ЗАКЛЮЧЕНИЕ

ПО РЕЗУЛЬТАТАМ ОБСЛЕДОВАНИЯ БЫВШЕГО ДОМА КУЛЬТУРЫ  
(курзала) В Г.НАРВА-ИЫЭССУ (ул.Паккери, 2)

ЛЕНИНГРАД  
1991

Рис. 2

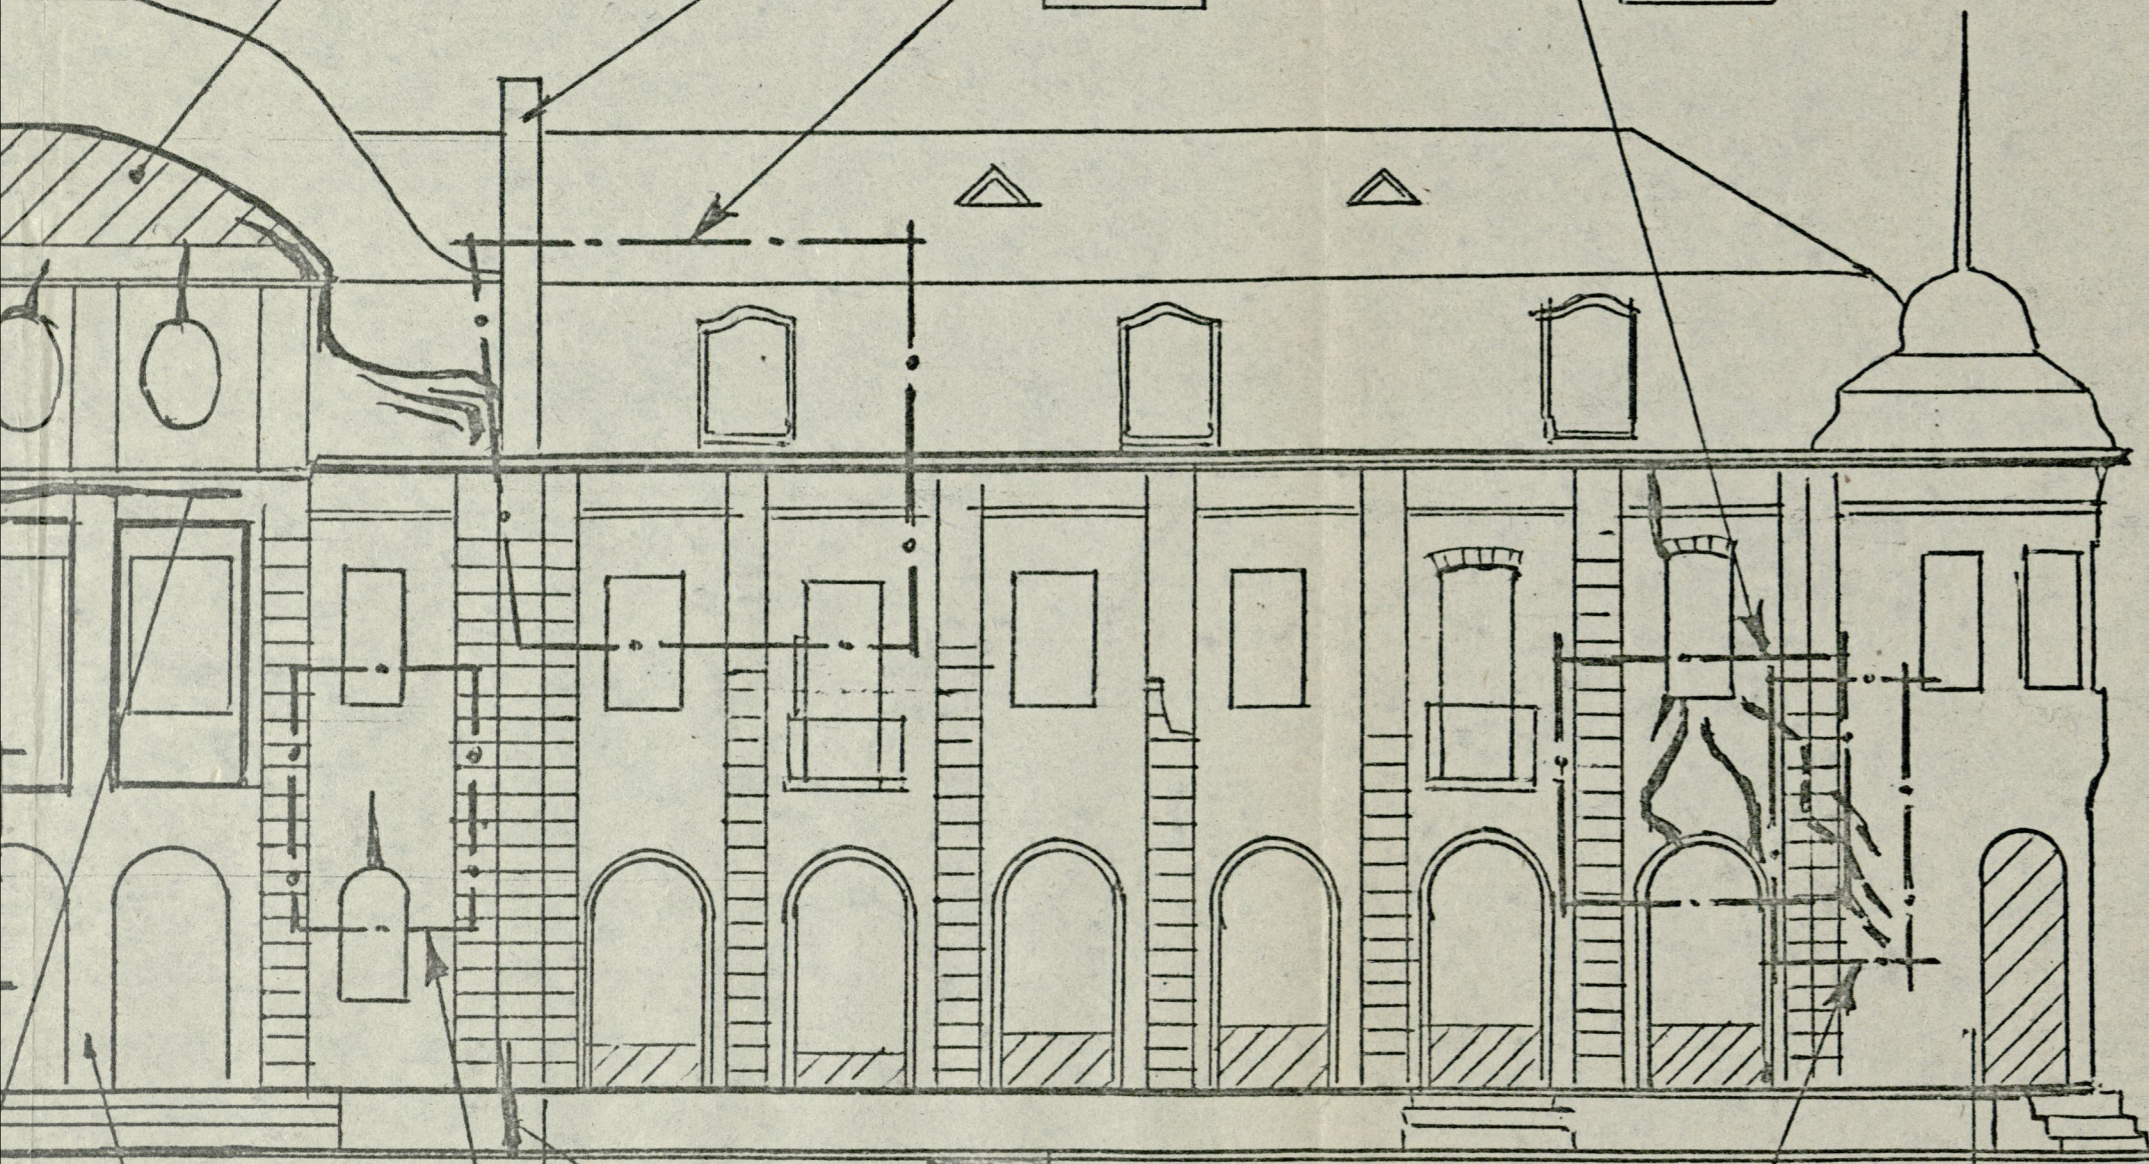
Дальнейшего развития этих трещин не наблюдается. Верх стены по оси А имеет отклонение от вертикали : при замере отвесом 170 мм и при замере теодолитом около 15 см /рис.2 /.

ПЕРЕЛОЖИТЬ

РАЗОБРАТЬ ВЕРХ БРАНДМАУЭРА

ОТБИТЬ КАРНИЗ

# МОНОЛИТНАЯ Ж.Б. ПЛИТА 2<sup>ГО</sup> ЭТАЖА

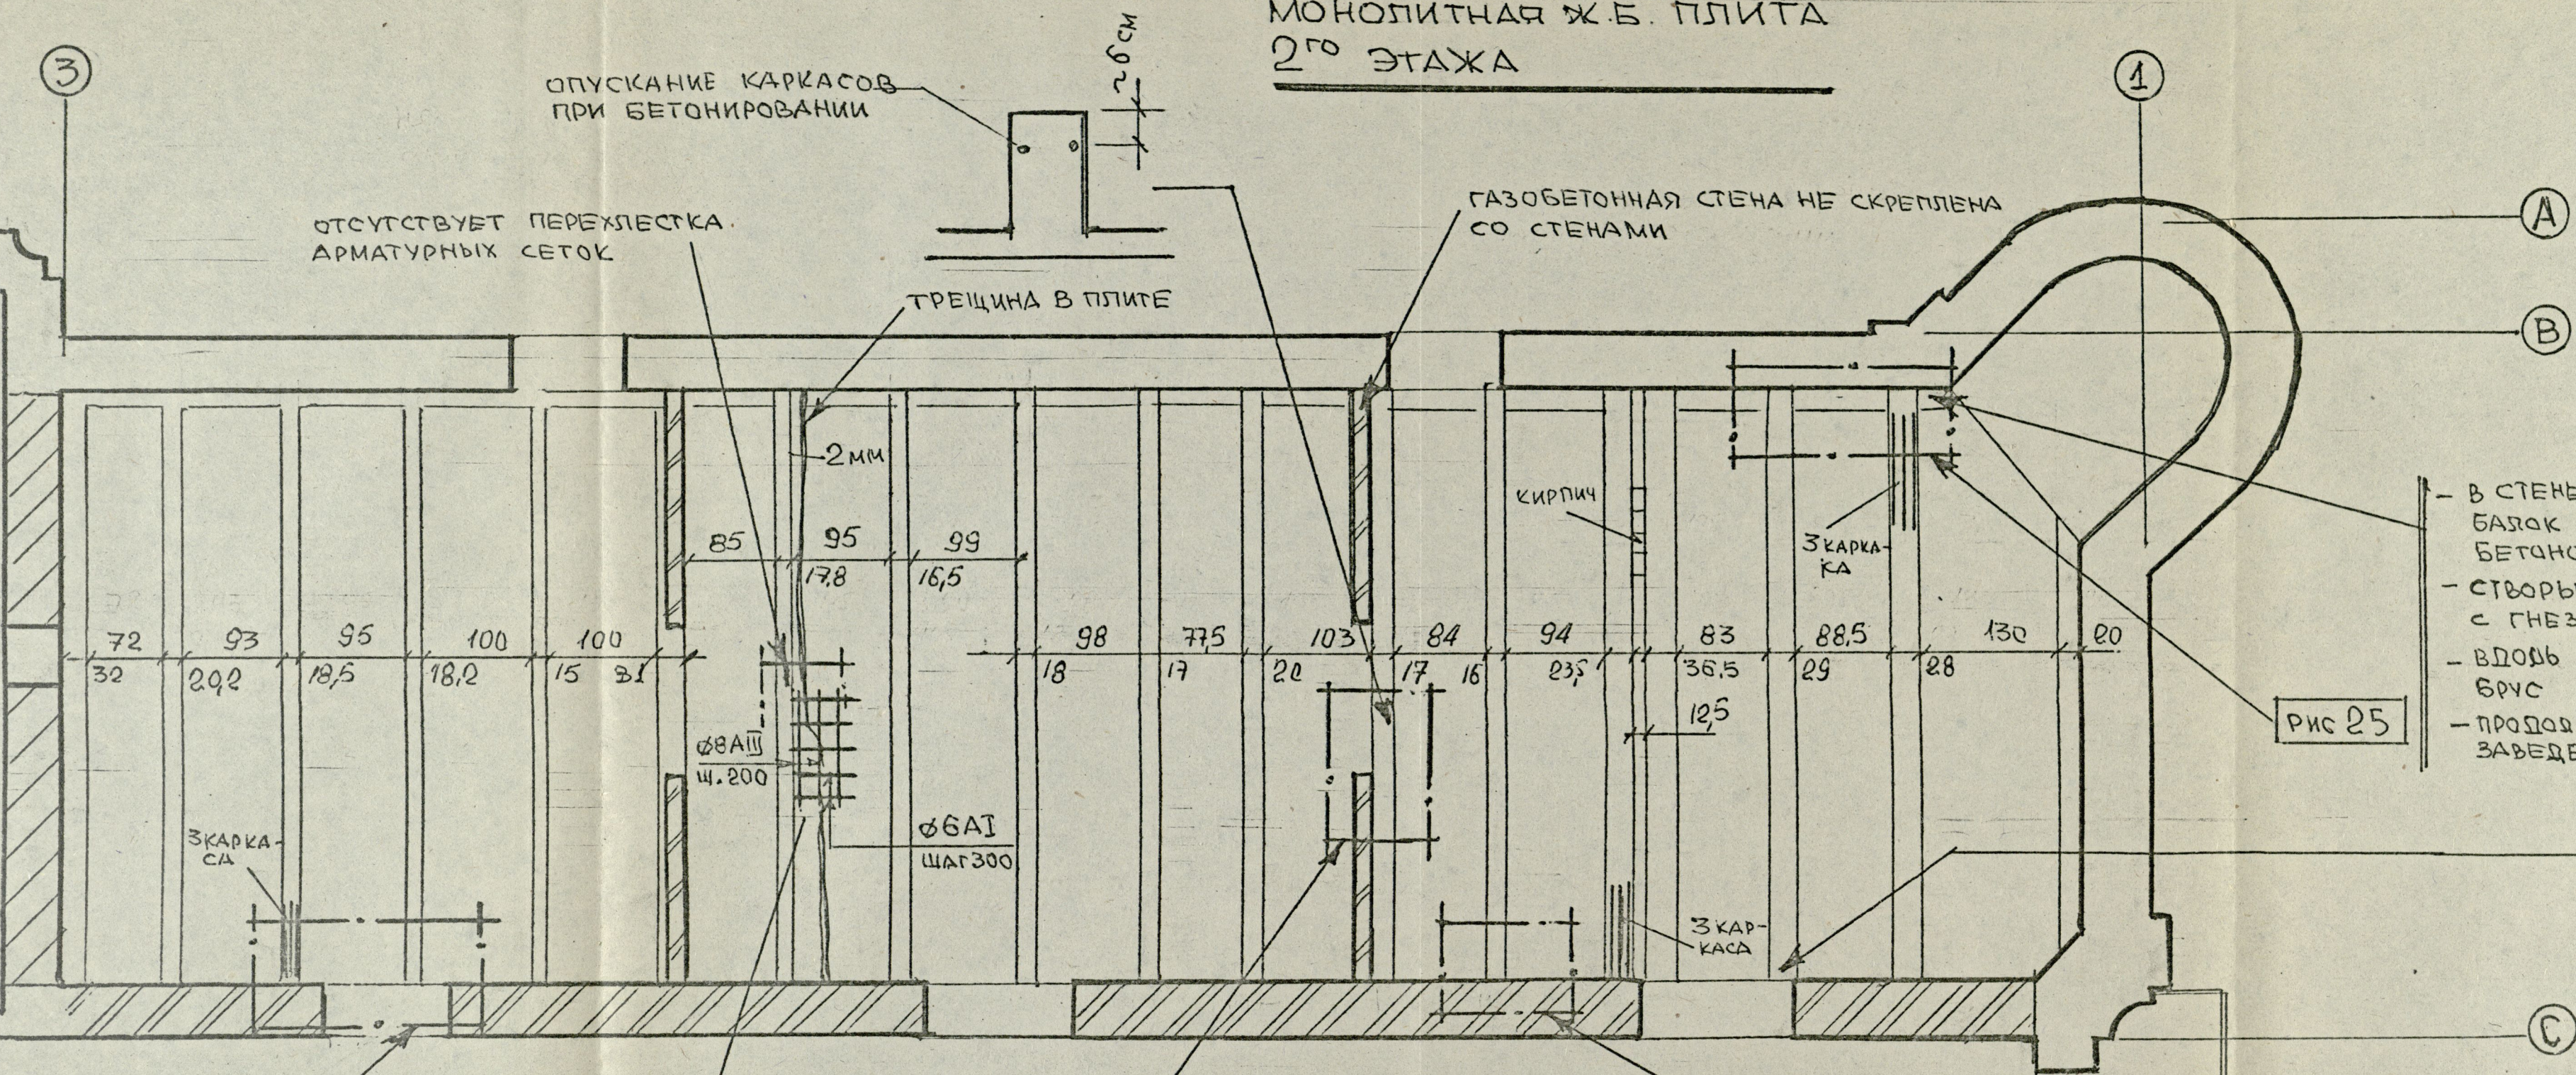
При освидетельствовании конструкций междуэтажного монолитного железобетонного перекрытия над 1-ым этажом установлено, что у многих второстепенных балок концевые участки их ребер не заведены в кирпичную кладку стен / рис. 24, 31, 36, 25, 26, 30 /. В результате этого ребра балок не несут той функциональной нагрузки, на которую они рассчитаны. Кроме того эти ребра являются для данного перекрытия дополнительной нагрузкой на железобетонную тонкую плиту.

На участке монолитного железобетонного перекрытия между осями В - С и 1 - 3, где в плите образовалась трещина шириной раскрытия до 1,5 мм, параллельная оси балок, была вскрыта арматурная сетка и выявлено отсутствие анкеровки рабочей арматуры плиты в ребре балки / рис.28,29 /. Вероятно в данном месте осуществлена стыковка сеток, но выполнено это было без соблюдения конструктивных требований / без нахлестки сеток /. Этим и объясняется образование данной трещины.

ОТСУТСТВУЕТ ПЕРЕХЛЕСТКА АРМАТУРНЫХ СЕТОК

ОПУСКАНИЕ КАРКАСОВ ПРИ БЕТОНИРОВАНИИ

ТРЕЩИНА В ПЛИТЕ

- В СТЕНЕ ИМЕЮТСЯ ГНЕЗДА ОТ ДЕРЕВЯННЫХ БАЛОК НЕКАЧЕСТВЕННО ЗАПОЛНЕННЫЕ БЕТНОМ БЕЗ АРМАТУРЫ
- СТВОРЫ Ж.Б. БАЛОК НЕ СОВПАДАЮТ С ГНЕЗДАМИ В СТЕНЕ,
- ВДОЛЬ СТЕНЫ ВЫПОЛНЕН КОНТУРНЫЙ БРЕС
- ПРОДОЛЖНАЯ АРМАТУРА БАЛОК НЕ ЗАВЕДЕНА В СТЕНЫ.

БАЛКИ НЕ ЗАВЕДЕНА В НОВЫЕ СТЕНА ИЗ КЕРАМИЧЕСКИХ БЛОКОВ

Балочные ребра, не имеющие нормальной заделки концевых участков в кирпичные стены, подлежит разборке или усилению опорных участков для восприятия ими действующих поперечных сил. Для этого необходимо выполнить работы по наращиванию концевых участков арматуры с помощью сварки и последующим обетонированием этой арматуры в штрабах, пробитых заранее в кирпичных стенах. Перед наращиванием концы арматуры балок должны быть оголены не менее, чем на 250 мм / рис. 60 /.

Рис. 31.

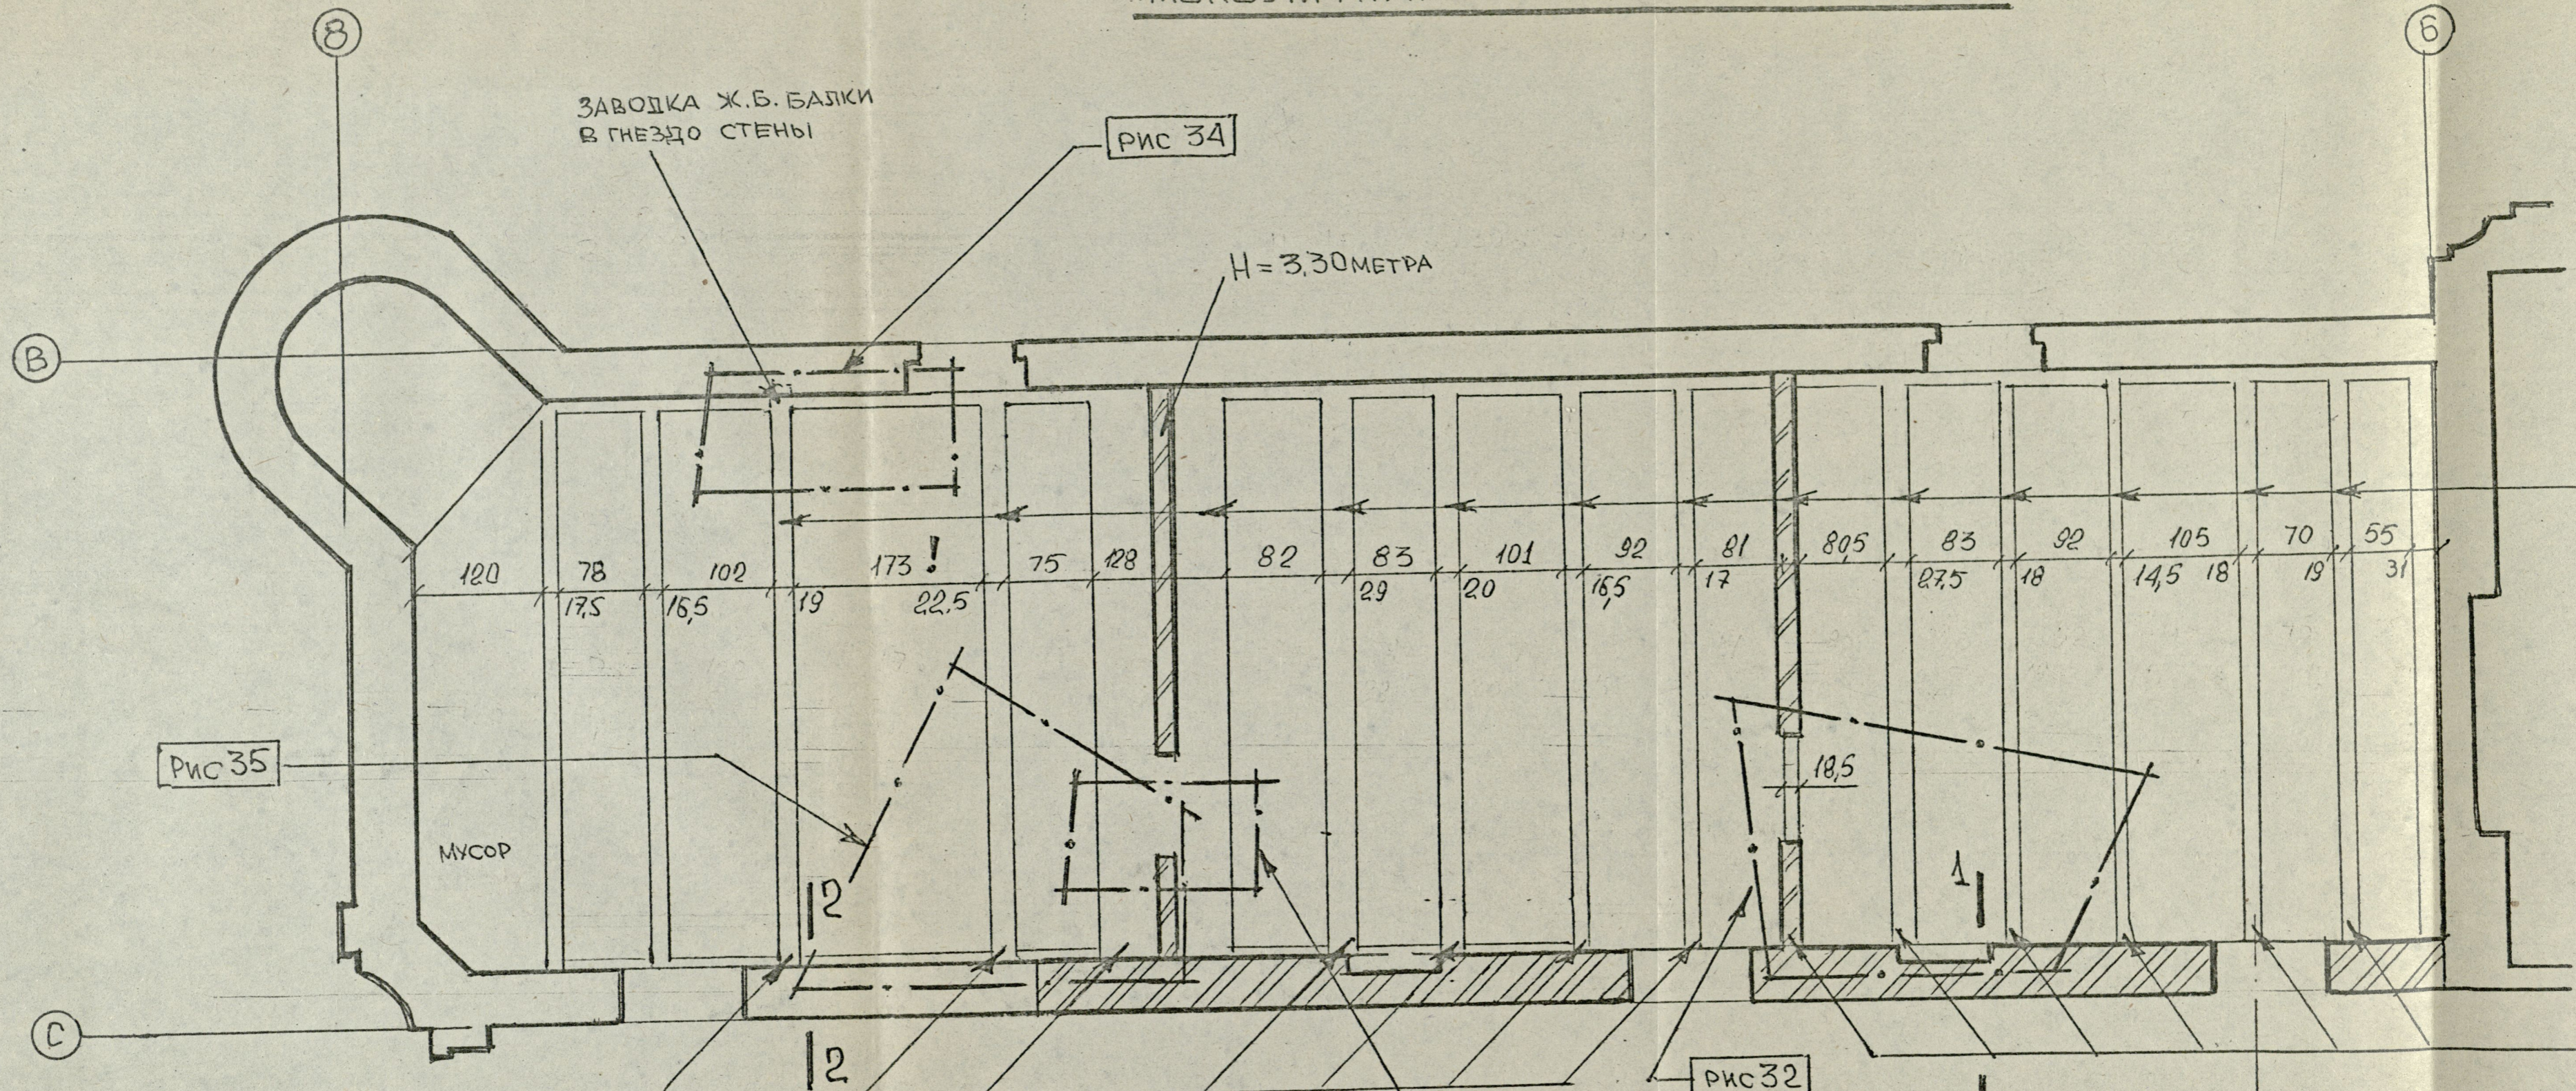
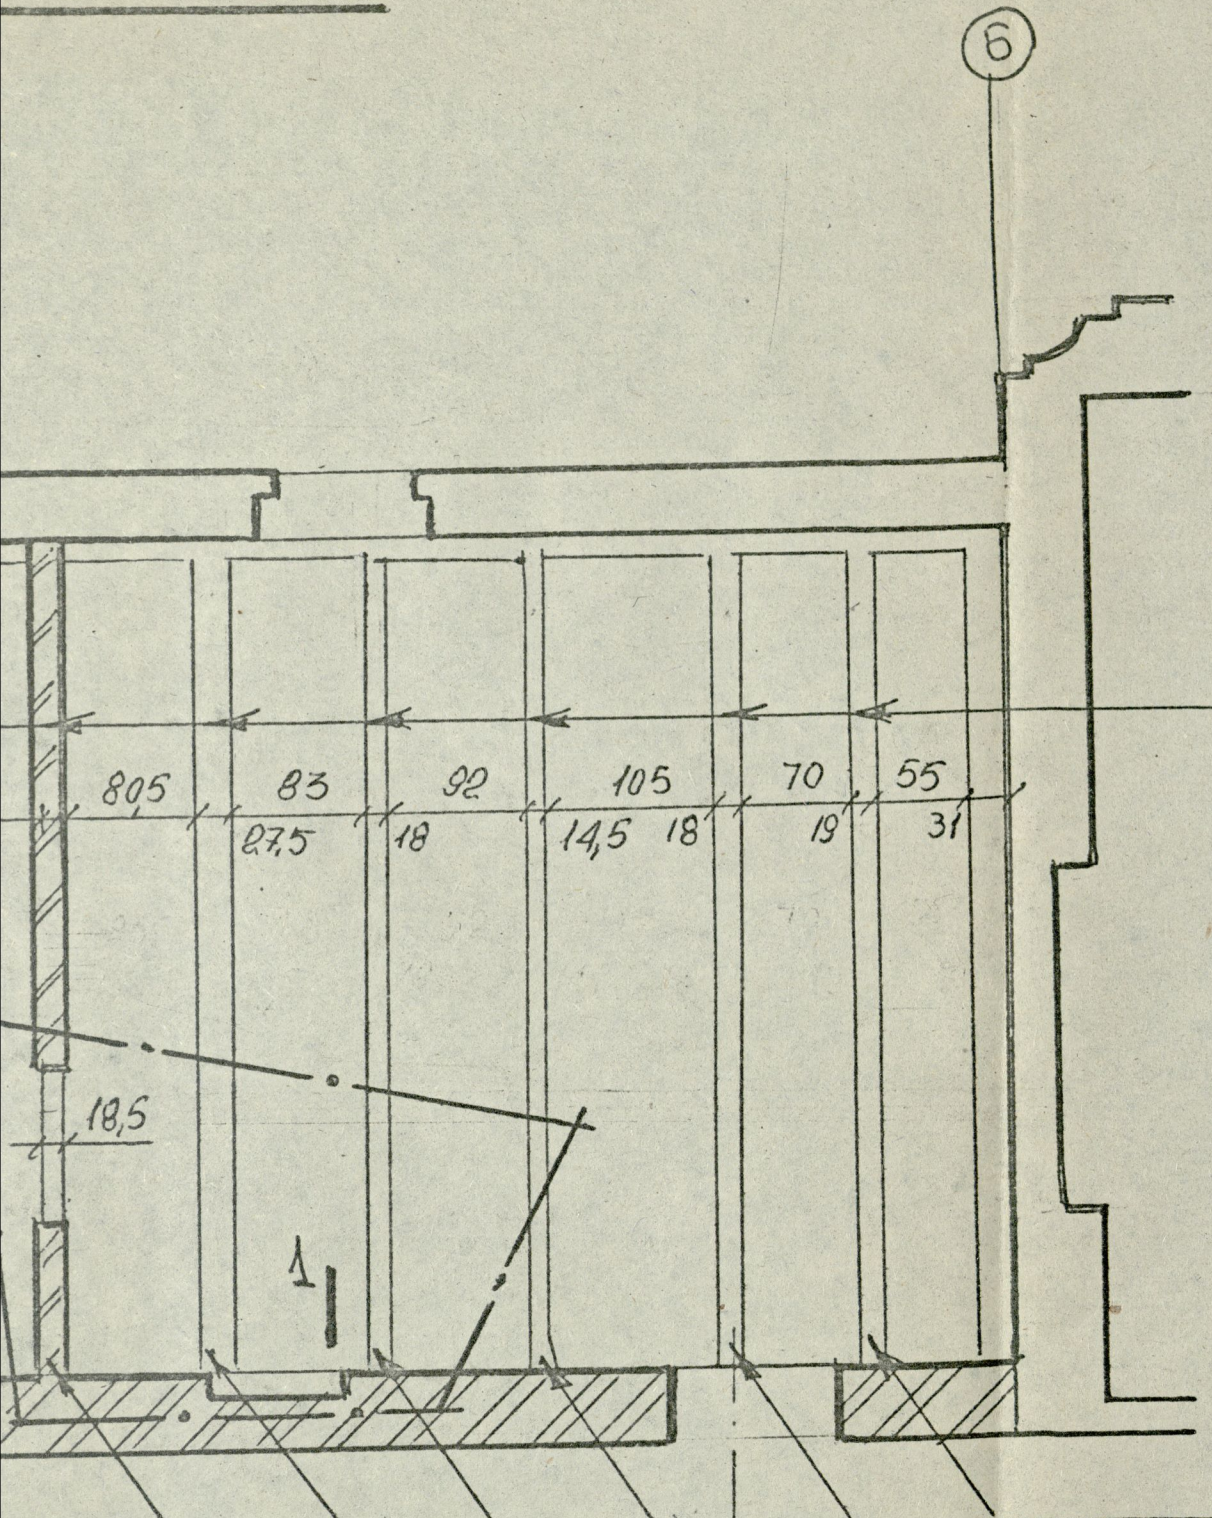
На участке монолитного перекрытия В - С, 7 - 8 / рис. 31, 33 / перекрытие выполнено в виде плиты толщиной, равной высоте сечения балок, что создает чрезмерную нагрузку на плиту от собственного веса.

Ж. Б. БАЛКИ НЕ ЗАВЕДЕННЫЕ В СТЕНУ (ТРЕБУЕТСЯ УСИЛЕНИЕ)

Ж.Б. БАЛКИ ЗАВЕДЕННЫЕ В СТЕНУ. (СМ. СЕЧЕНИЕ 1-1)
